Znak sprawy: DTiZP/200/17/2021

### Wyjaśnienie nr 1 i nr 2 do SWZ

dotyczy: przetargu prowadzonego w trybie podstawowym bez negocjacji pn: „Przebudowa drogi powiatowej nr 1367 D relacji Strzeszów - Ozorowice - Szewce z podziałem na etapy – Etap I – przebudowa drogi i budowa ciągu pieszo-rowerowego” z podziałem na dwa odcinki: Odc. nr 1- budowa ciągu pieszo-rowerowego, Odc. nr 2 – przebudowa odcinka drogi powiatowej 1367 D.

**PRZEKRÓJ DROGOWY - wyniesione przejście dla pieszych skala 1:50**

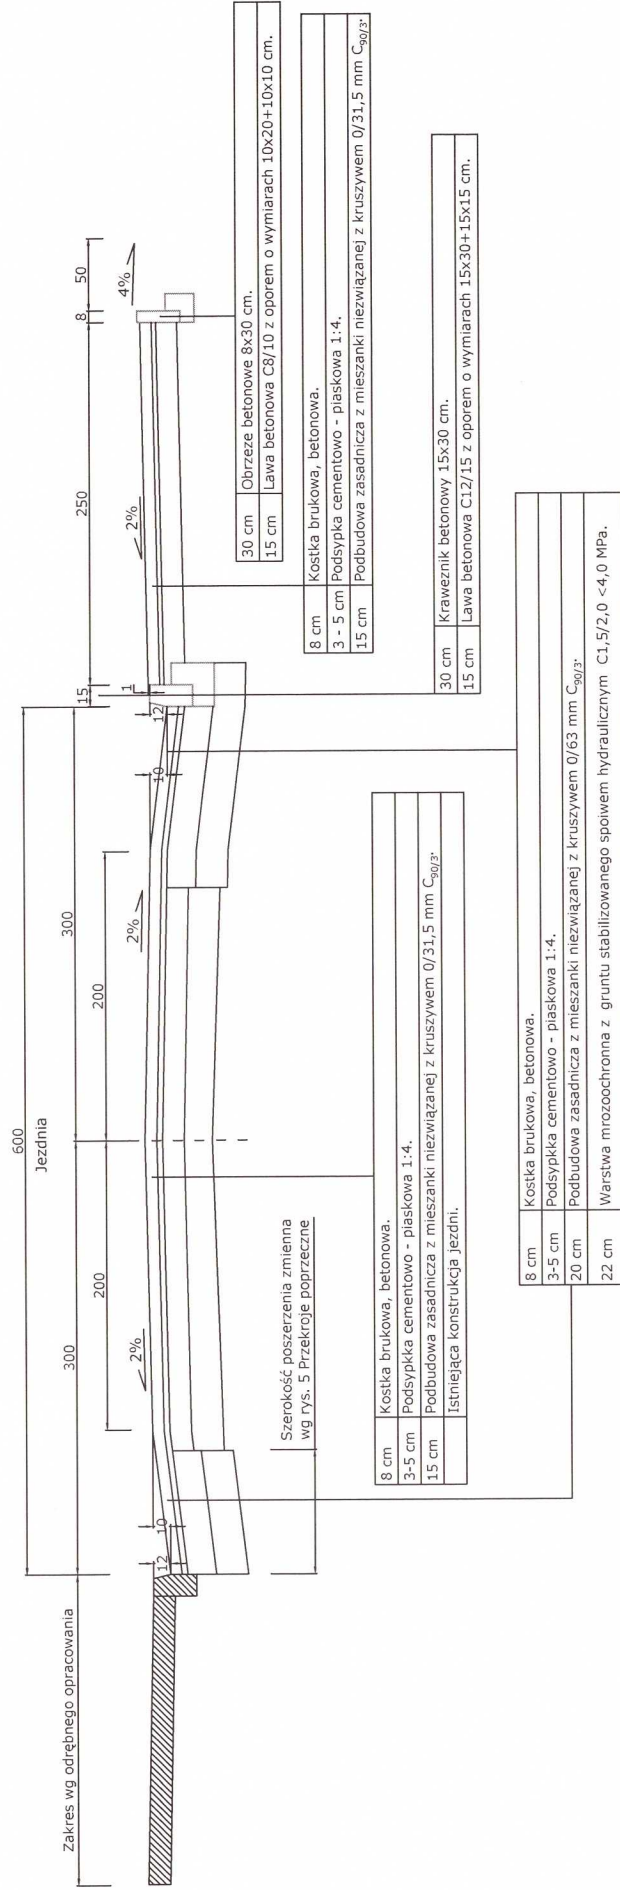
Prosimy o udostępnienie przekroju wyniesionego progu zwalniającego oraz wskazanie pozycji kosztorysowych, w których należy go wycenić.

Zamawiający udostępnia tabelę przekrój wyniesionego progu zwalniającego w załączeniu do niniejszego wyjaśnienia. **Pozycje kosztorysowe – 16, 19, 24, 30 oraz poszerzenie – 20, 23.**
